高浜発電所3,4号炉 運転期間延長認可申請 審査会合における指摘／質問事項の回答

2023年11月27日
関西電力株式会社

審査会合における指摘／質問事項の一覧

モジュール型の構造図

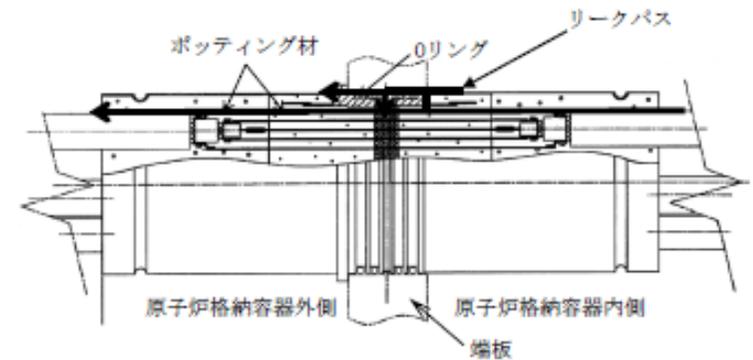
No	日時	指摘／質問事項	回答頁
⑧ 特別点検(原子炉格納容器)	2023年 9月5日	壁面走行ロボットによる遠隔目視において、ロボットの走行による塗膜への影響がないこと、点検範囲を重ねて実施しているといった点検手順や内容が特別点検としての適切性を有していることを説明すること。	2023年10月10日 回答済
⑨ 特別点検(コンクリート)	2023年 9月5日、 10月10日	中性化深さの点検について、削孔時に切断水を使用しているかどうかについて確認し、切断水を使用している場合は、点検方法の適切性を説明すること。 中性化深さ測定における切断水について、コンクリート標準示方書では切断水を用いると正確な測定ができないと記載されている。切断水による測定への影響について説明すること。	P.3
⑩ 共通事項	2023年 10月10日	蒸気発生器取替に伴う影響確認実施を長期施設管理方針とするか検討すること	P.6
⑪ 絶縁低下	2023年 10月10日	モジュラー型電気ペネトレーションについて、審査会合資料で代表としている理由(劣化モード観点)、導入の経緯(知見に基づいての観点)を説明すること。	P.7

⑪ モジュール型電気ペネトレーションの代表の理由、導入の経緯について

モジュール型電気ペネトレーションを審査会合資料で代表としている理由について

➤ 気密性に係る構造

○キャニスター型

ステンレス鋼製円筒の両端に端板を溶接し、この端板を貫通する銅棒とアルミナ磁器間およびアルミナ磁器と端板間に熱膨張係数の小さい封着金具(ニッケル合金)をろう付することにより気密性を維持。【シール構造は金属シール】

○モジュール型

胴体部分をエポキシ樹脂でモールドしたものを2重Oリング(EPゴム)の端板部分で保持し気密性を維持。【シール構造は有機材シール】

⇒モジュール型は有機材が熱および放射線により経年劣化が進行することにより気密性が低下するおそれがある。

➤ 想定される経年劣化事象

○キャニスター型

絶縁低下(本体、外部リード)

○モジュール型

絶縁低下(本体、外部リード)

原子炉格納容器バウンダリ機能に係る気密性低下(本体)

絶縁低下と気密性の経年劣化事象が想定されるモジュール型を審査会合資料で説明
